Modulo per la presentazione delle osservazioni per i piani/programmi/progetti sottoposti a procedure di valutazione ambientale di competenza statale

ID: Codice procedura (ID_VIP/ID_MATTM):10844

Impianto per la produzione di energia elettrica da fonte eolica, costituito da 6 aerogeneratori della potenza complessiva di 37,2 MW, un sistema di accumulo da 25 MW e relative opere connesse in località "Rempillo" nel comune di Pitigliano (GR).

ALLEGATO alle OSSERVAZIONI all' IMPIANTO EOLICO denominato REMPILLO nel COMUNE di PITIGLIANO (GR). Comp

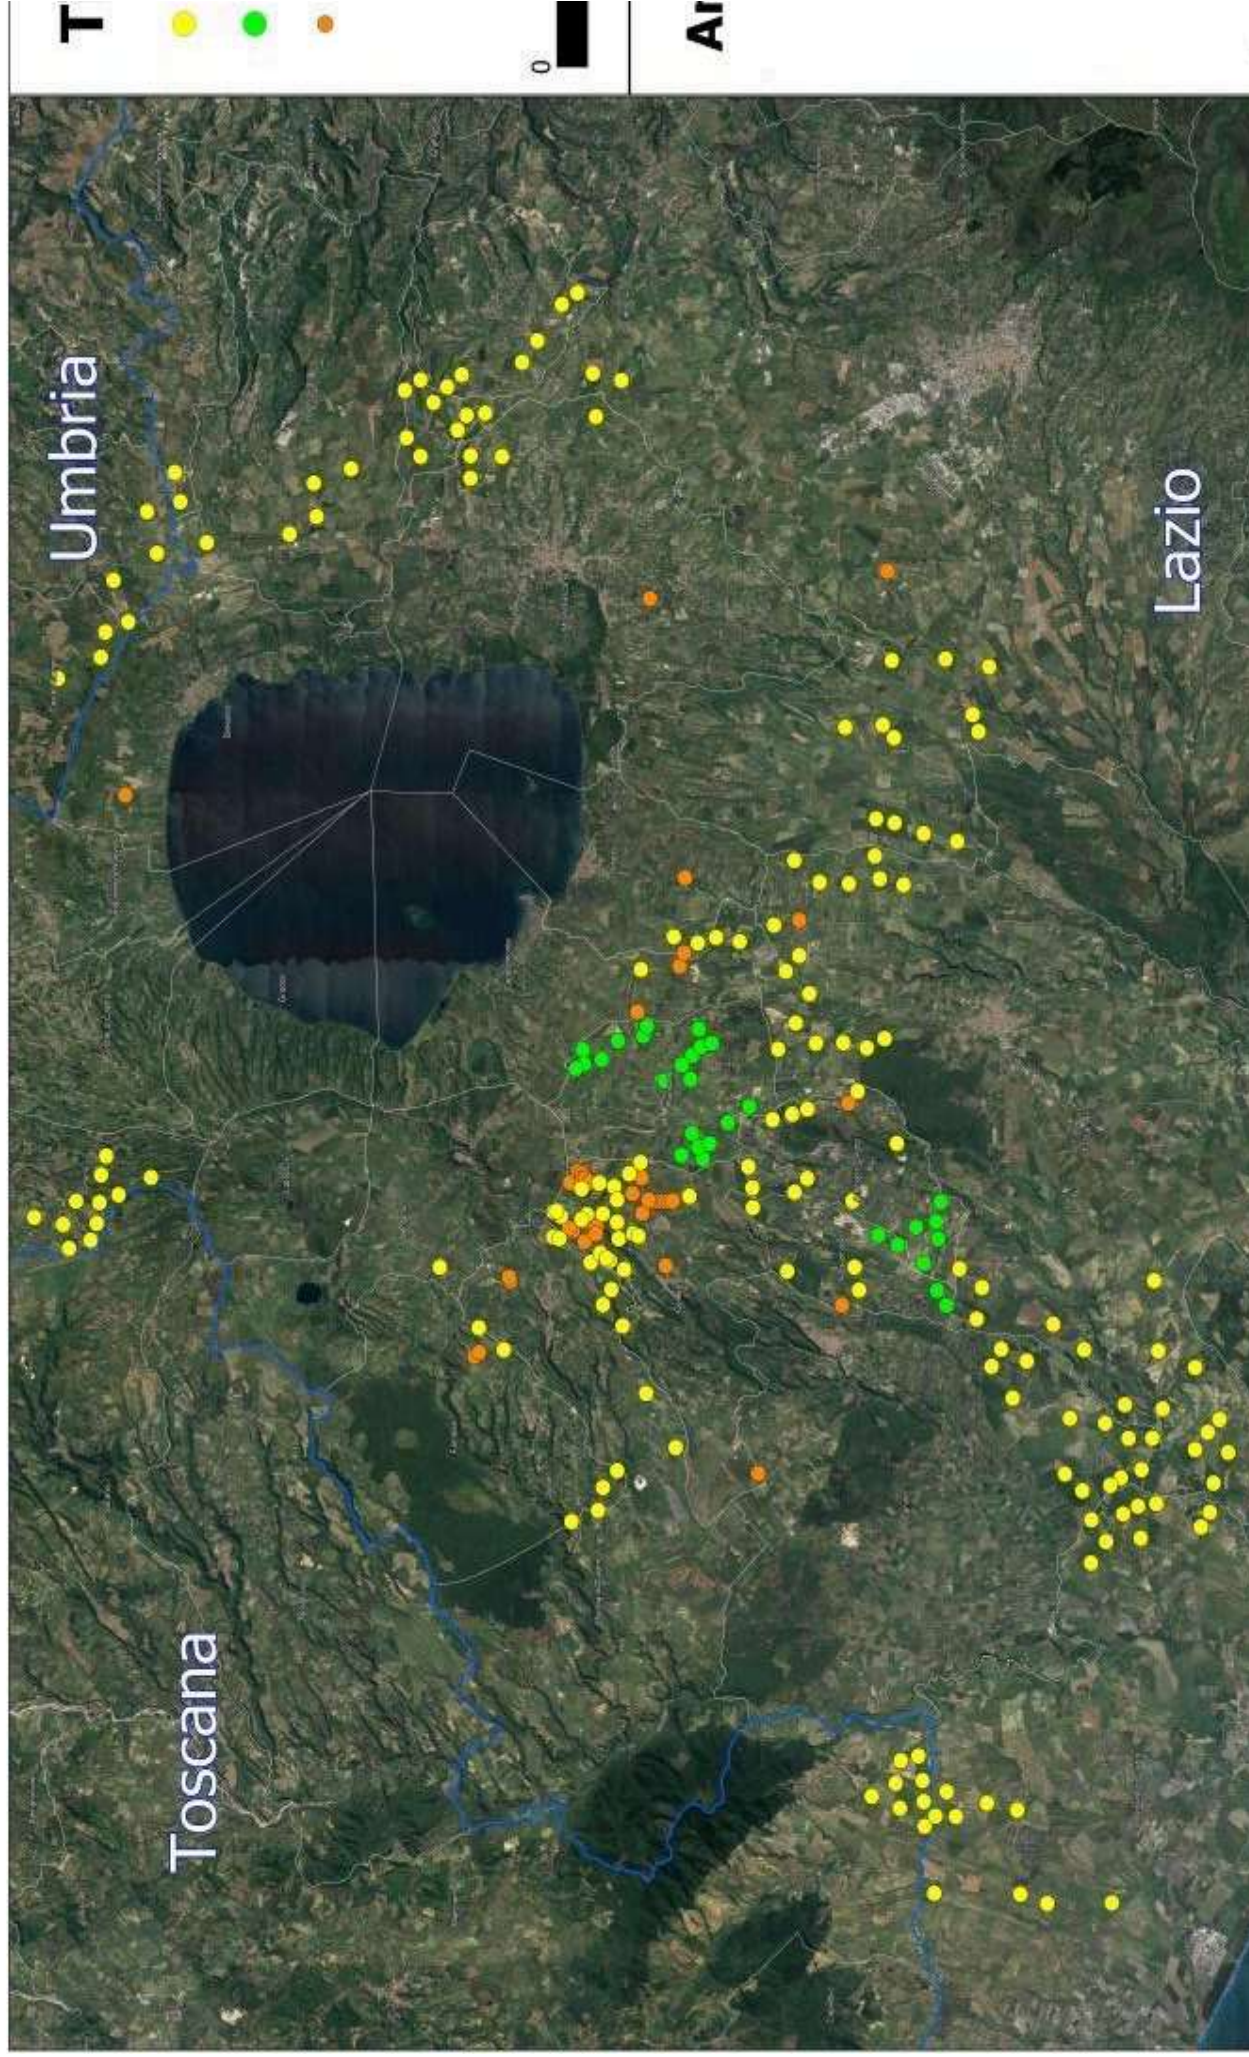
n.1 e n. 2 e sui Beni Culturali evidenziati nell' immagine n. 3 dell'Allegato alle presenti Osservazioni, per la collocazione delle pale P04 e P05 direttamente all'interno del perimetro di un'area archeologica e per gli impatti anche sull'area intermedia e vasta dei pregiati territori laziali della Tuscia settentrionale e in particolare di quelli del pitiglianese ricco di emergenze agricole, naturalistiche, storiche e archeologiche del periodo etrusco ma non solo, si chiede che venga negata l'autorizzazione all' insediamento dell'impianto eolico denominato "Rempillo".

- h) Le zone di interesse archeologico evidenziate nell'immagine n. 3 a cui si aggiungono anche l'importante abitato protostorico di Sorgenti della Nova e Ruder del Castello altomedioevale che si trovano a circa 4 km dalle aree in cui è stato progettato l'impianto eolico industriale. Poco più lontano i resti del castello medioevale "Morrone". Nell'area vasta le preziose necropoli eneolitiche (Poggi Alti) ed etrusche di Pitigliano, Sovana e Sorano. I pregiati prodotti agricoli come il vino bianco DOC di Pitigliano.

Analisi degli Impianti Eolici Esistenti e in Progetto

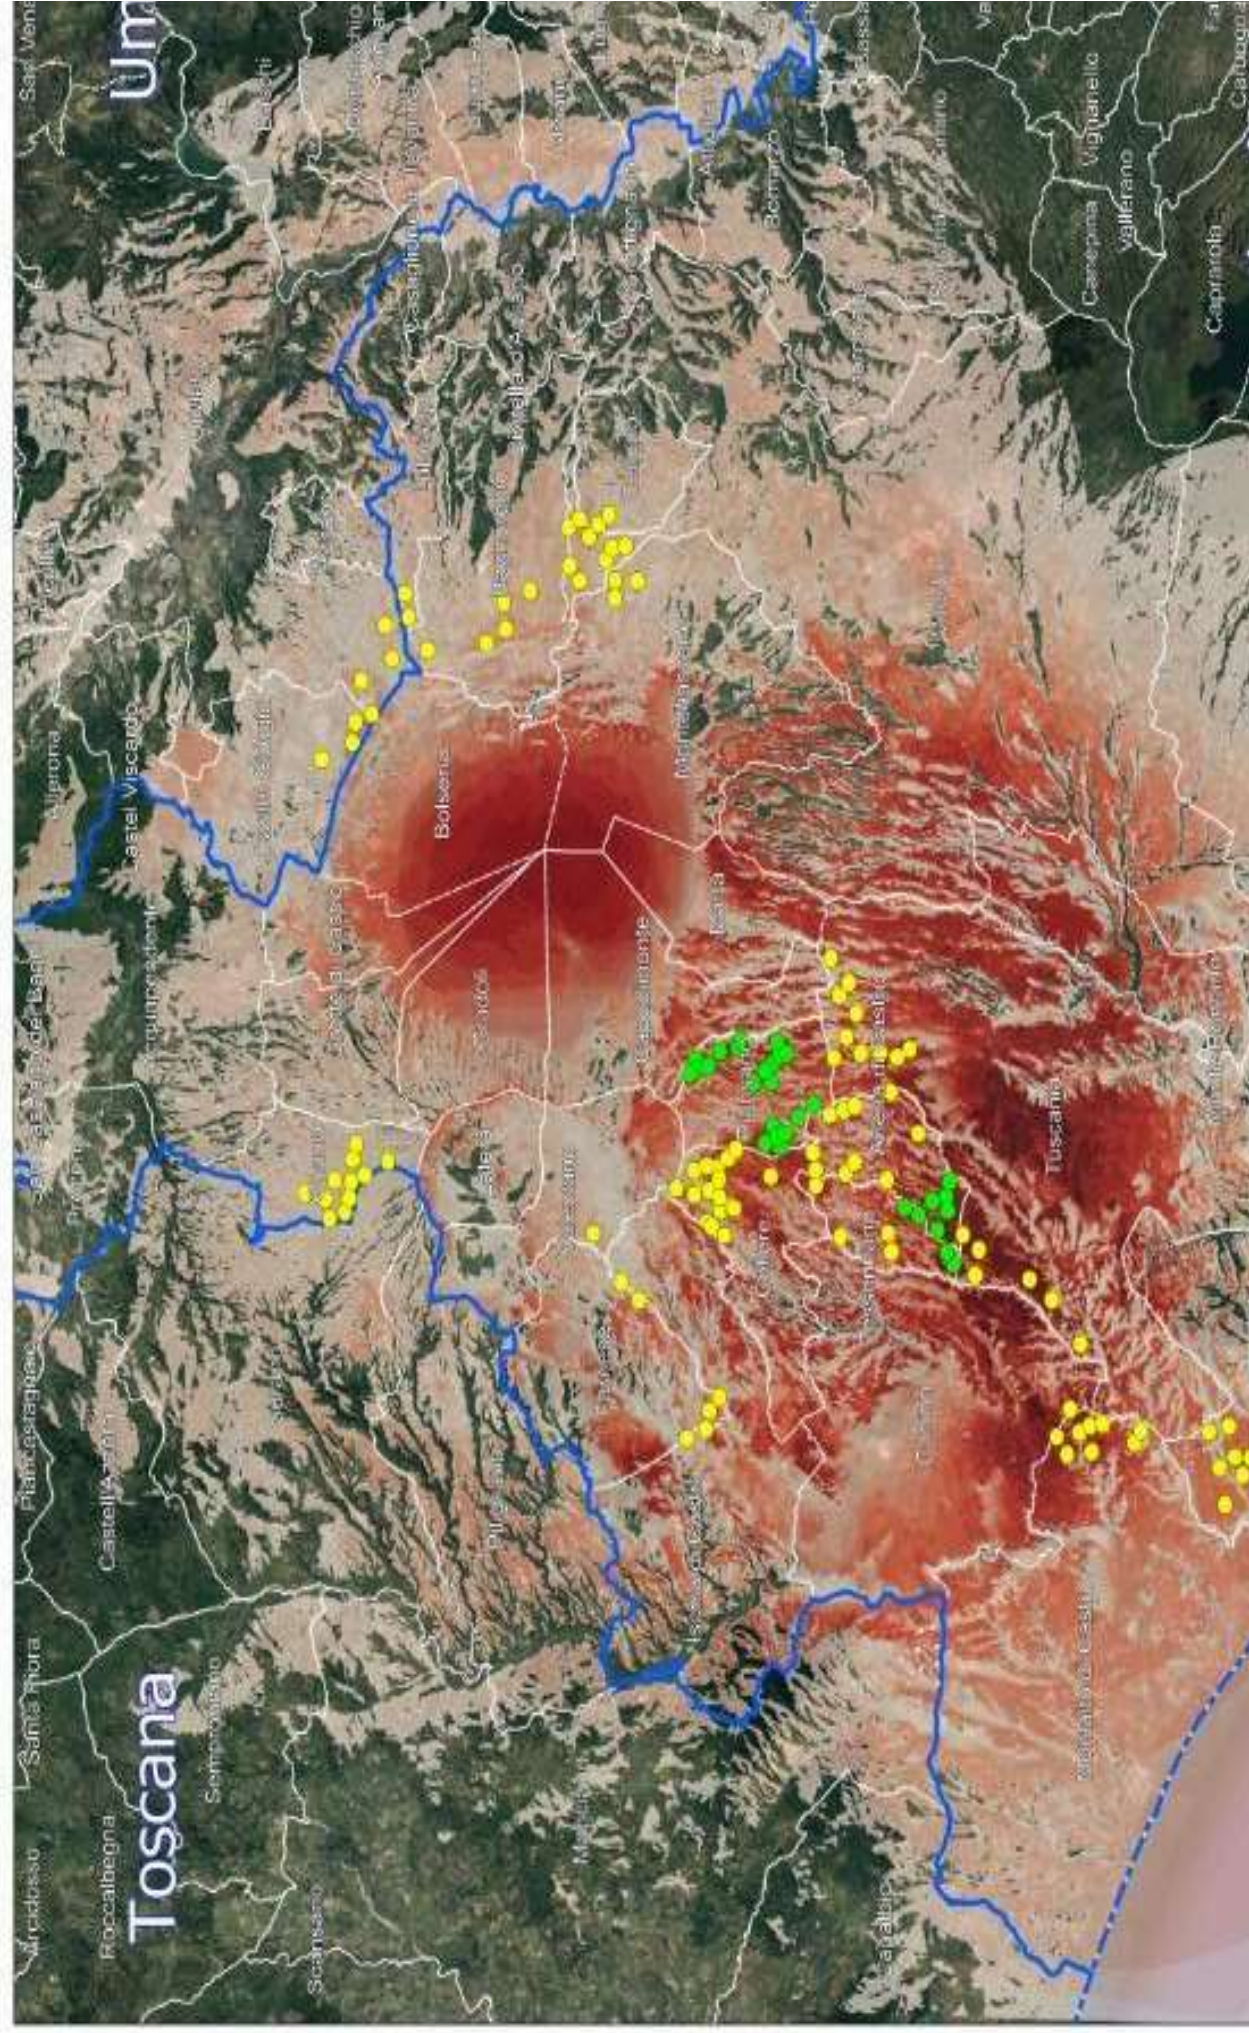
Quindi anche la Regione come Ente deputato dalla normativa nazionale a legiferare sulle aree idonee e non idonee si è espressa riguardo al fatto che abbia assolto ai doveri e alle quote stabilite dal PNIEC e in ambito regionale la provincia di Viterbo è stata quella con il più alto tasso di impianti FER tra tutte e quindi ormai satura ed il cumulo degli impianti FER installati, autorizzati e in progetto rappresenta una **elevata criticità per la sostenibilità ambientale di ulteriori eventuali iniziative**, L'impianto eolico “ Rempillo” pur essendo “esterno al confine provinciale e regionale ma nelle sue immediate vicinanze (a soli 100 metri i primi due aerogeneratori) oltre ad impattare sul territorio e sulle economie di tre Comuni del Lazio (Farnese, Valentano e Latera) si trova nelle fasce di rispetto dei Beni di notevole interesse pubblico come si è evidenziate nelle Osservazioni nn. 1 e 2 e crea anche degli impatti negativi anche sui beni naturalistici come verrà dettagliato nell'Osservazione n. 4. Inoltre andrebbe a sommarsi al già enorme cumulo di impianti eolici e fotovoltaici e geotermici che già creano una elevata criticità ambientale nella provincia di Viterbo e interferiscono anche con il territorio toscano come si può vedere dalle immagini nn. 4 e 5 dell'Allegato n. 1.
